弊社製コンクリートミキサ車のリコール実施に関するお知らせ

【別紙】改善箇所説明図

リヤコンビネーションランプ
取り付け間違い

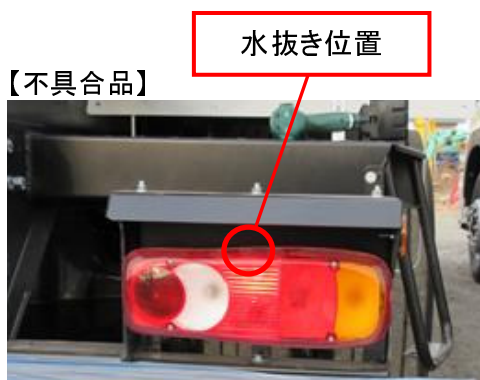
コンクリートミキサ車の灯火器において、リヤコンビネーションランプの取付け指示が不適切なため、左右誤って取付けたものがあります。そのため、水抜き穴の位置が上下逆となり水抜きが適切に行われず、ランプが不点灯となるおそれがあります。

また、尾灯の照明部が設計の状態と異なり、保安基準に適合しないおそれがあります。

リヤコンビネーションランプの取付け状態を確認し、誤って取付けられている場合は適切に取付けます。改善箇所・内容につきましては、「別紙 改善箇所説明図」をご参照下さい。

改善実施済車には、運転者席側ドア開口部のドアロックストライカ付近に、No.4239 のステッカを貼付致します。
